高浜 3, 4 号炉 大飯 3, 4 号炉  
原子炉施設保安規定変更認可申請について  
【大山生竹テフラの噴出規模見直しに伴う変更】

2021年 8月

# 電源車の移動場所変更について（高浜3, 4号炉）

<蒸気発生器補給用仮設中圧ポンプ（電動）の準備作業の例>

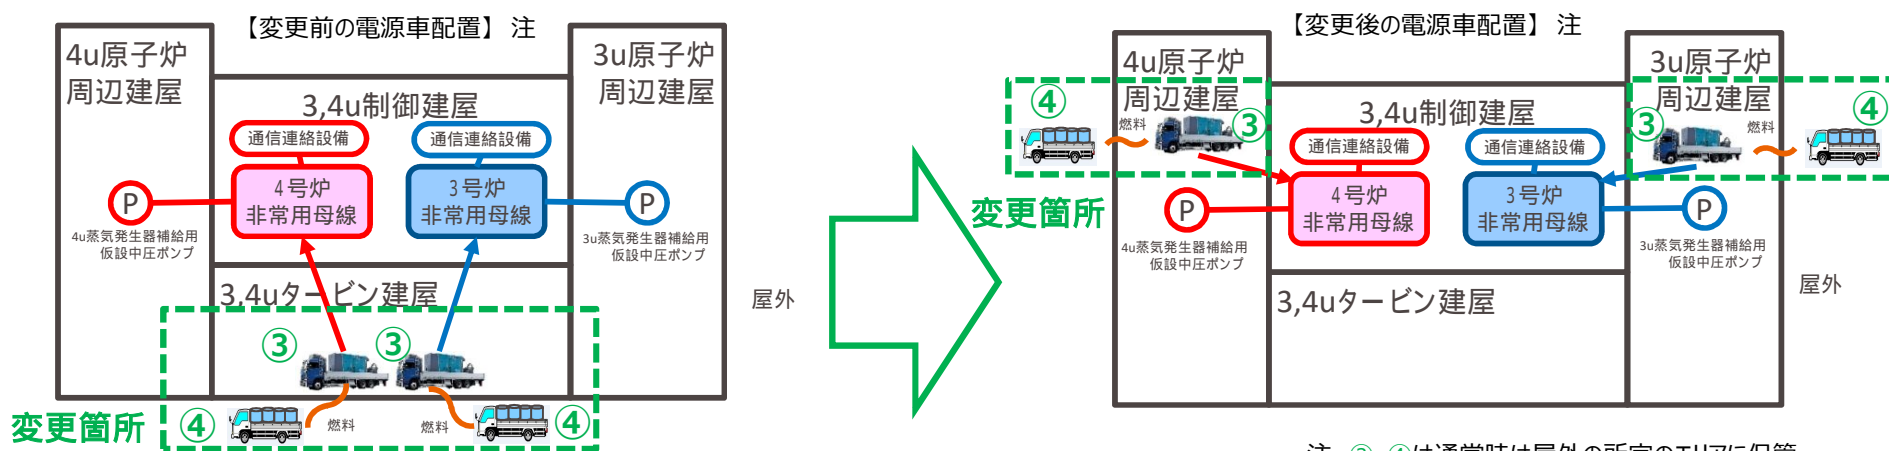
(1) ③電源車の準備作業

電源車の配置場所をタービン建屋からより頑強な原子炉周辺建屋に変更する。

(2) ④軽油ドラム缶（燃料運搬車）の建屋近傍への移動

軽油ドラム缶を積載した燃料運搬車の建屋近傍への移動について、(1)の電源車の配置場所変更に伴い、タービン建屋近傍から原子炉周辺建屋近傍に移動場所を変更する。

変更前	変更後
<p>g. 蒸気発生器補給用仮設中圧ポンプ（電動）を用いた炉心の著しい損傷を防止するための対策 火山影響等発生時において、外部電源喪失およびディーゼル発電機が機能喪失し、かつタービン動補助給水ポンプが機能喪失した場合は、蒸気発生器補給用仮設中圧ポンプ（電動）を使用し、蒸気発生器2次側による1次冷却系の冷却を行う。</p> <p>(a) 蒸気発生器補給用仮設中圧ポンプ（電動）の準備作業 各課（室）長は、③電源車を降下火砕物の影響を受けない3号および4号炉タービン建屋内へ移動し、準備作業を行う。</p>	<p>g. 蒸気発生器補給用仮設中圧ポンプ（電動）を用いた炉心の著しい損傷を防止するための対策 火山影響等発生時において、外部電源喪失およびディーゼル発電機が機能喪失し、かつタービン動補助給水ポンプが機能喪失した場合は、蒸気発生器補給用仮設中圧ポンプ（電動）を使用し、蒸気発生器2次側による1次冷却系の冷却を行う。</p> <p>(a) 蒸気発生器補給用仮設中圧ポンプ（電動）の準備作業 各課（室）長は、③電源車を降下火砕物の影響を受けない3号炉および4号炉原子炉周辺建屋内へ移動し、準備作業を行う。</p>

## \* 改良型フィルタのフィルタ取替着手時間（高浜3，4号炉の例）

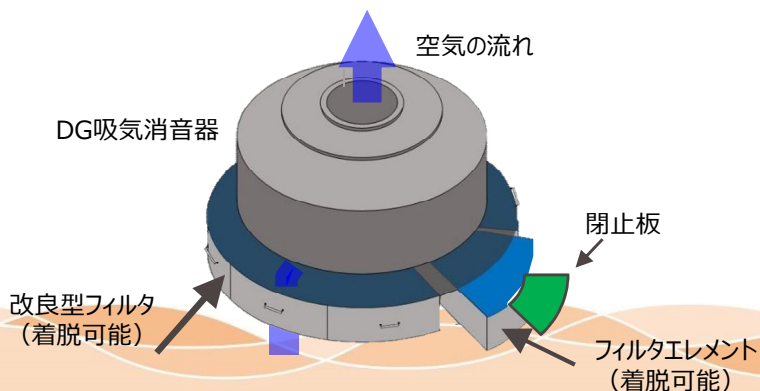
・DGフィルタの性能試験結果に基づき、フィルタ取替着手時間を100分と設定していたが、層厚変更を踏まえたフィルタ試験の結果、フィルタ取替着手時間を**70分**に設定する。

フィルタ取替着手時間は社内標準に定めており、**保安規定の変更はない**

変更前の配置例

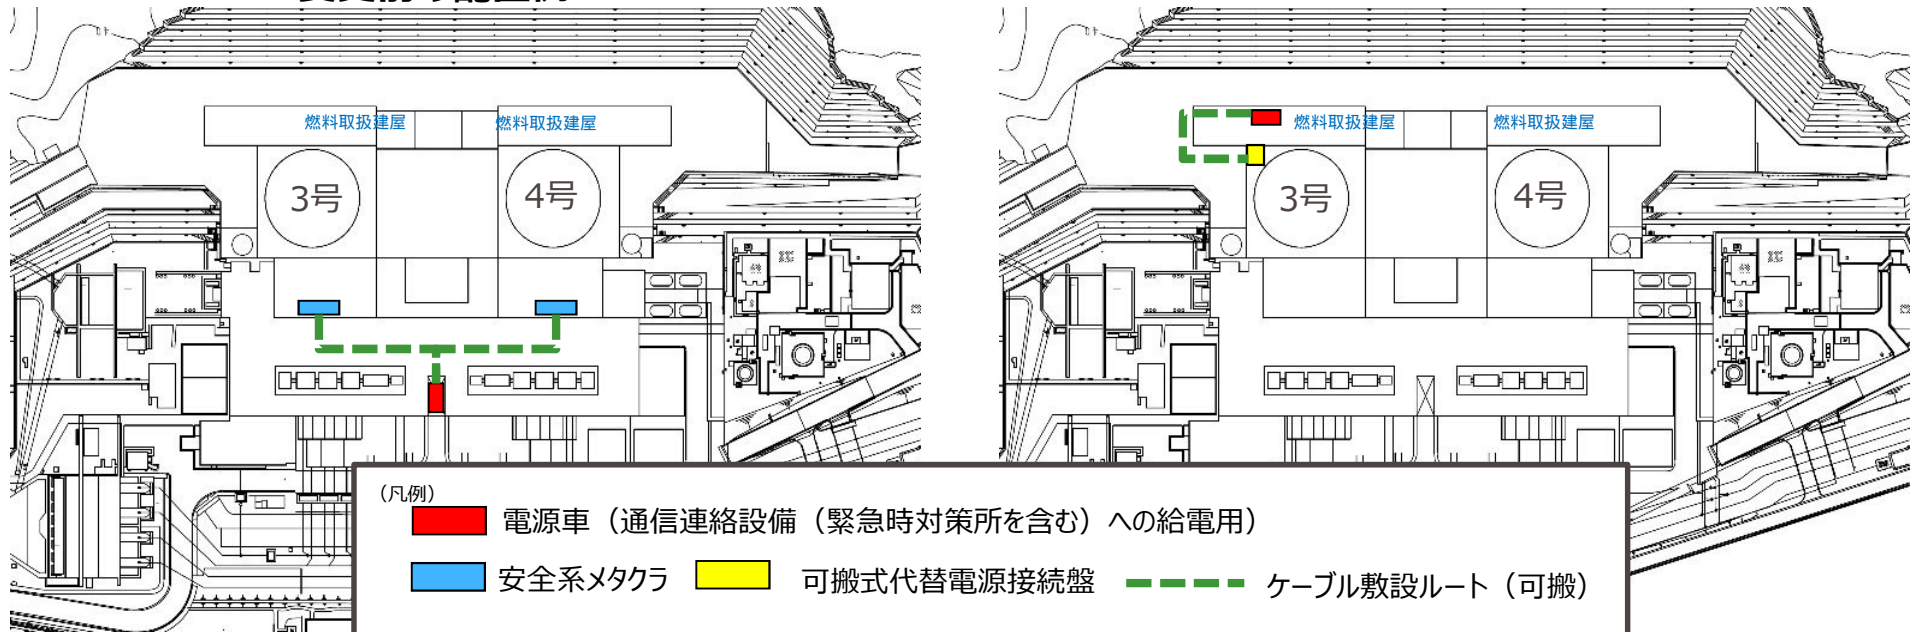
- 電源車（通信連絡設備（緊急時対策所を含む）への給電用）からの給電は、設置場所の変更に伴い下図のとおり作業場所が変更となった。
- ケーブルの敷設距離が既認可と比べて短くなったことから、要員数が4名から2名に減少したものの、作業は既認可から10分増加の70分以内で完了することを現場で確認済み。本手順は、通信連絡用の電源車に係る手順であり、炉心冷却の成立性に影響はない。

(1)	対応手段	対象号炉、要員	要員数	想定時間
変更前	① 電源車※4からの給電開始※10 (給電用ケーブル敷設・接続)	・ 3号炉および4号炉 ・ 緊急安全対策要員	<u>4</u> (3号炉および 4号炉合計)	<u>60分</u>
変更後	① 電源車※4からの給電開始※10 (給電用ケーブル敷設・接続)	・ 3号炉および4号炉 ・ 緊急安全対策要員	<u>2</u> (3号炉および 4号炉合計)	<u>70分</u>

参考3-1

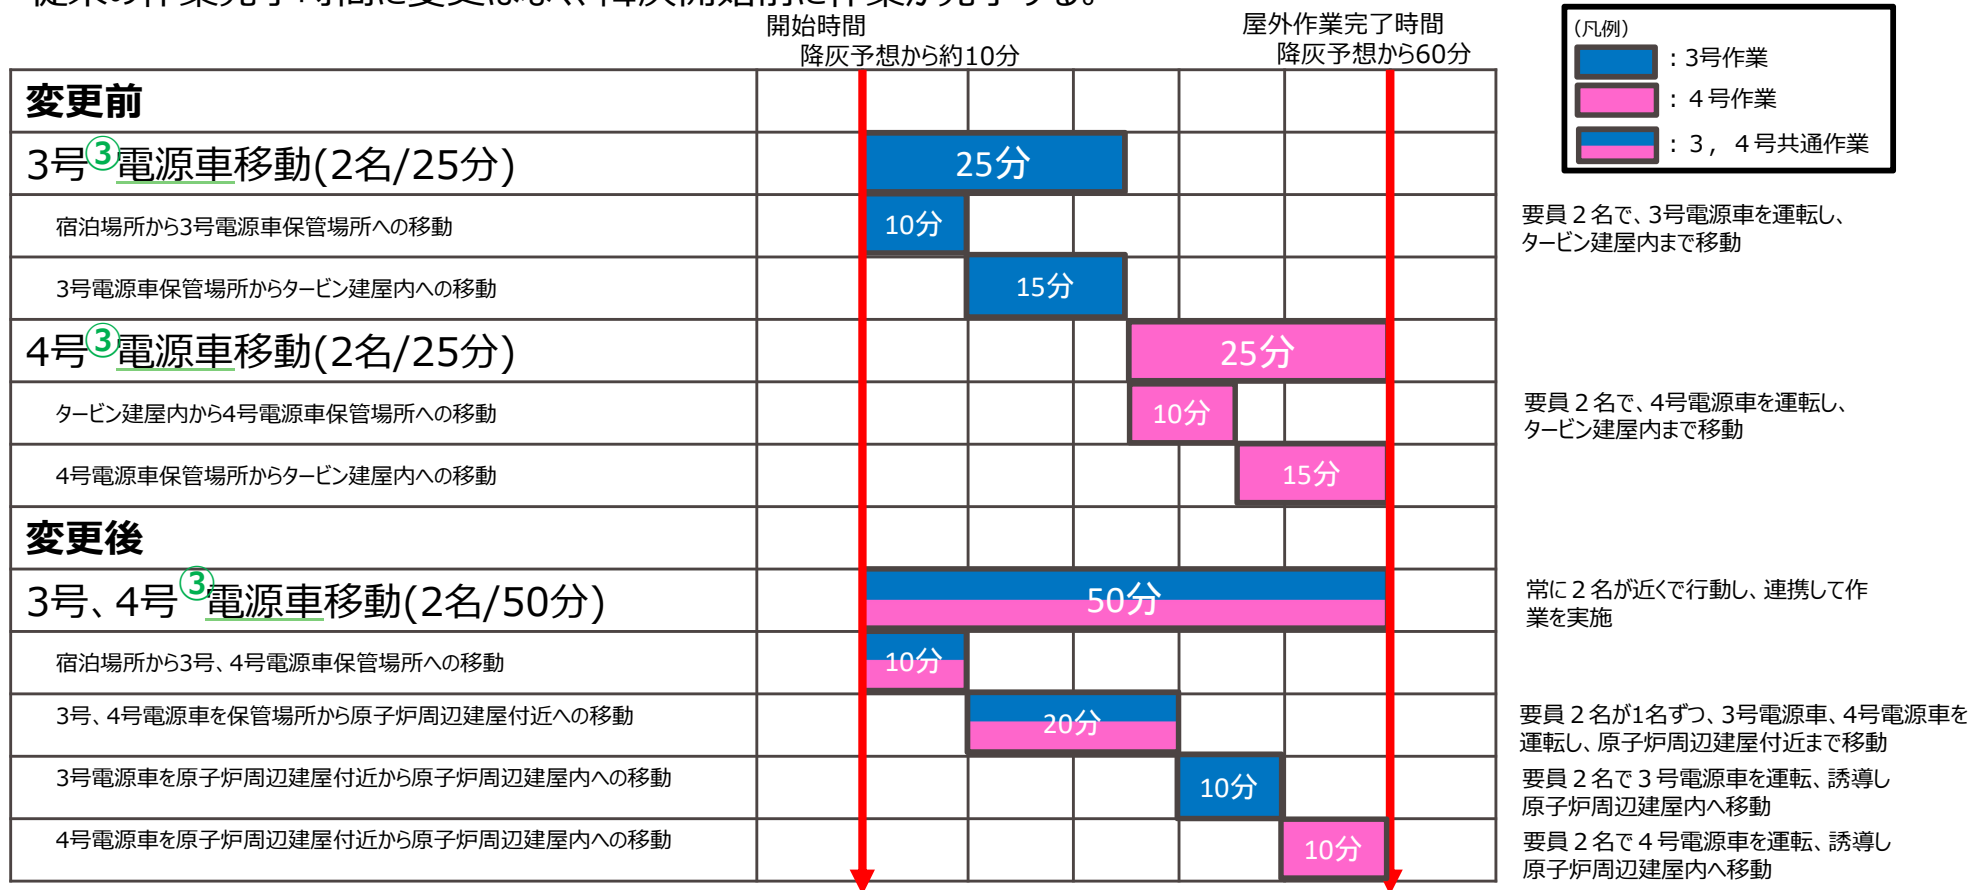
③ ○電源車の設置場所変更に伴い電源車の移動距離は既認可と比べて長くなった（次頁参照）が、従前は3号で実施してから4号実施としていた手順のうち一部（電源車の移動）を並行実施とすることで、50分以内に完了することを現場で確認済み。従来の作業完了時間に変更はなく、降灰開始前に作業が完了する。

(2)	対応手段	対象号炉、要員	要員数	想定時間
変更前	<ul style="list-style-type: none"> <li>・蒸気発生器補給用仮設中圧ポンプ（電動）の準備作業</li> <li>③ 電源車の準備作業（電源車の移動）</li> </ul>	・緊急安全対策要員	2	<u>25分</u>
変更後	<ul style="list-style-type: none"> <li>・蒸気発生器補給用仮設中圧ポンプ（電動）の準備作業</li> <li>③ 電源車の準備作業（電源車の移動）</li> </ul>	・緊急安全対策要員	2 (3号炉および4号炉合計)	<u>50分</u>

# 大飯3・4号炉における可搬式排気ファンおよび仮設ダクト等設置作業の成立性について 参考4

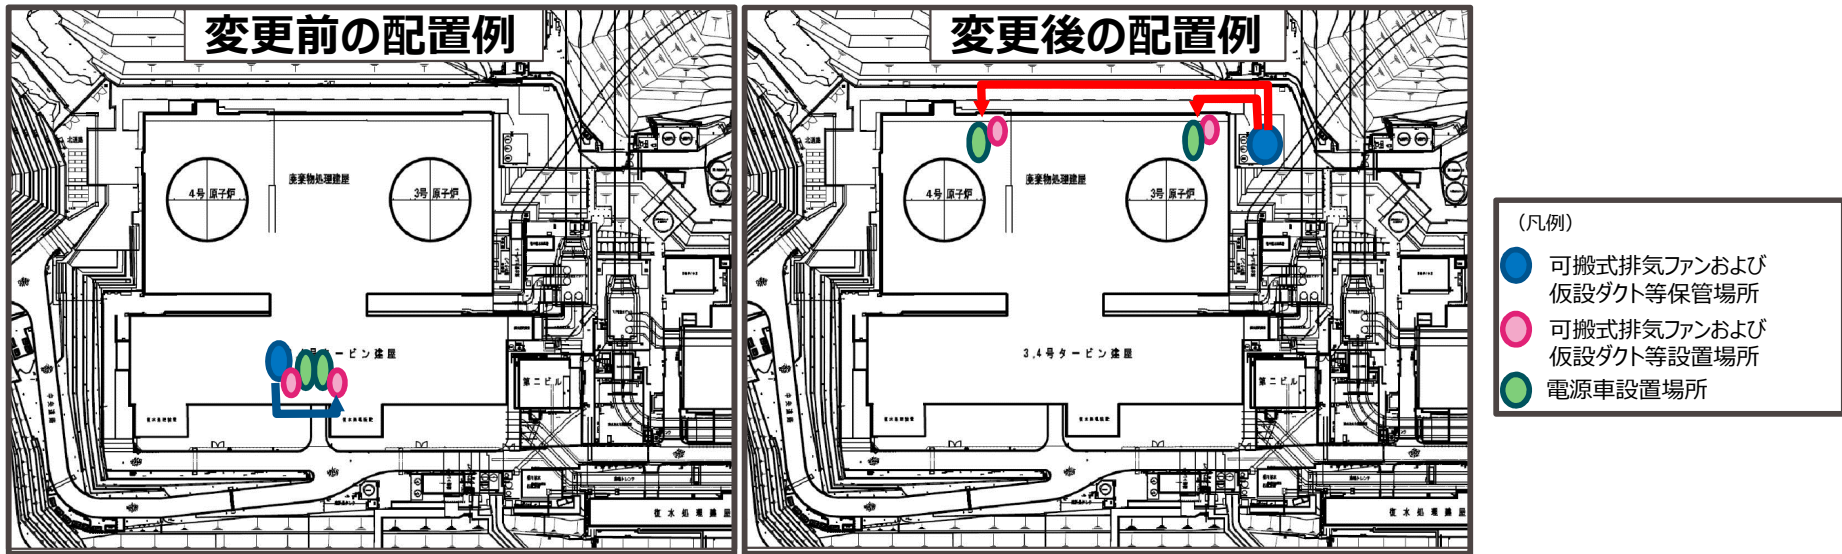
- ③電源車の設置場所変更に伴い、従来タービン建屋（屋内）に保管していた可搬式排気ファン、仮設ダクト等の保管場所を原子炉周辺建屋近傍（屋外）へ変更した。（原子炉周辺建屋内に適した保管場所がないため）
- これにより可搬式排気ファン、仮設ダクト等を屋外から屋内へ運搬する手順が追加となったが、降灰開始までに対応できることを現場で確認済み。
- また、屋内作業の想定時間が20分増加するが、炉心冷却が可能な蒸気発生器の水位を維持できる時間内に作業を完了できる。

(3)	注記の記載
変更前	可搬式排気ファンおよび仮設ダクト等設置作業は、1箇所あたり上表とは別に緊急安全対策要員4名が60分以内で実施する。
変更後	可搬式排気ファンおよび仮設ダクト等設置作業は、1箇所あたり上表とは別に緊急安全対策要員3名が130分以内で実施する。
